# DODATEK č. 8

## ke SMLOUVĚ O DÍLO ze dne 27.2.2023

Název:	<b>Realizace přístavby a rekonstrukce DS Dobřichovice</b>
--------	---

D.1.2.1.b.3 PŮDORYS 3.PP

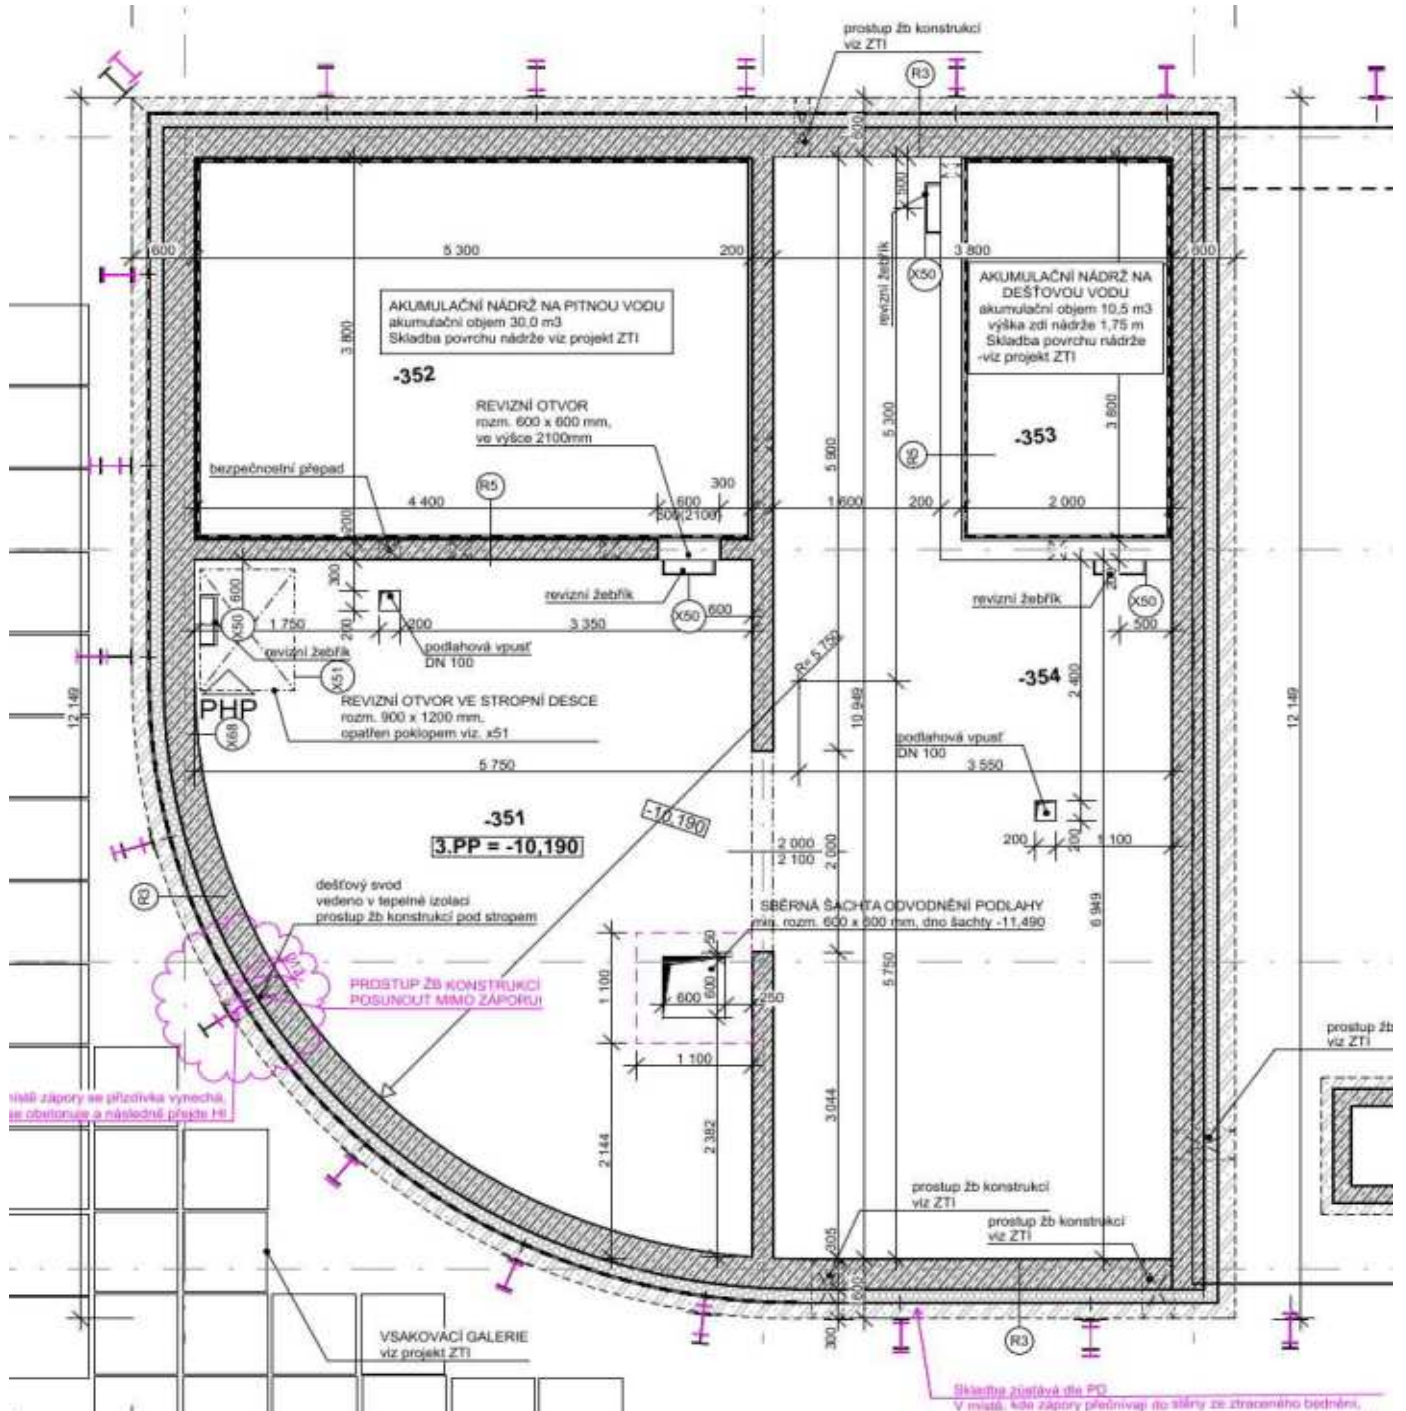
PŘÍLOHA č. 1  
D.1.2.1.b.8 ŘEZY A, B, C

**PŮDOR**

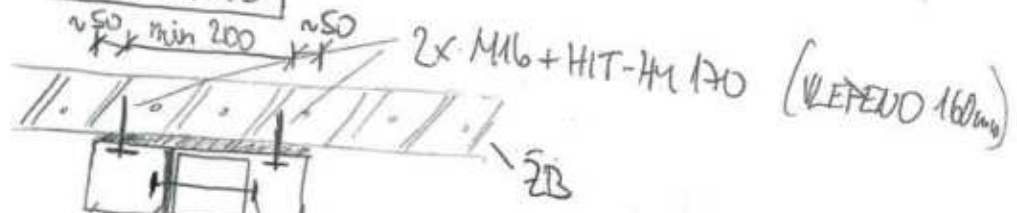
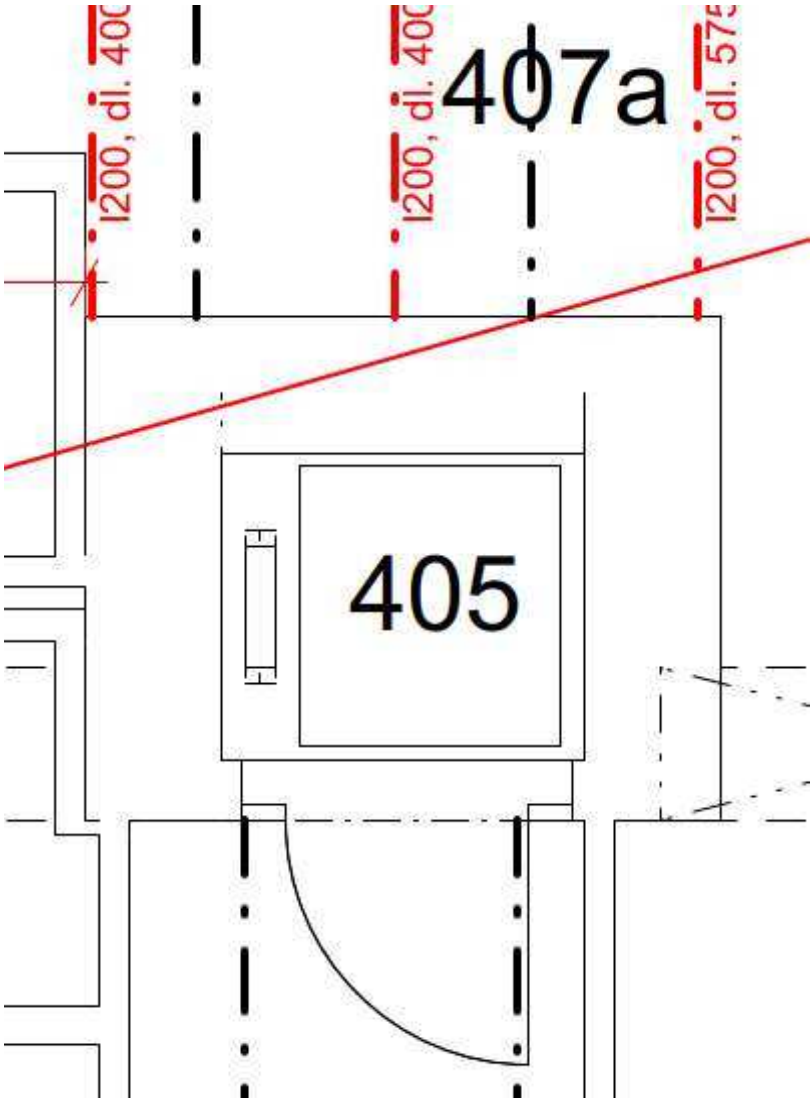
→ 2x HIT-HM 170 + M16 - VLEPEVO 160mm

2x M16 + HIT-HM 170 (VLEPEVO 160mm)

~~L 150/150/12,0~~  
L 100/150/12
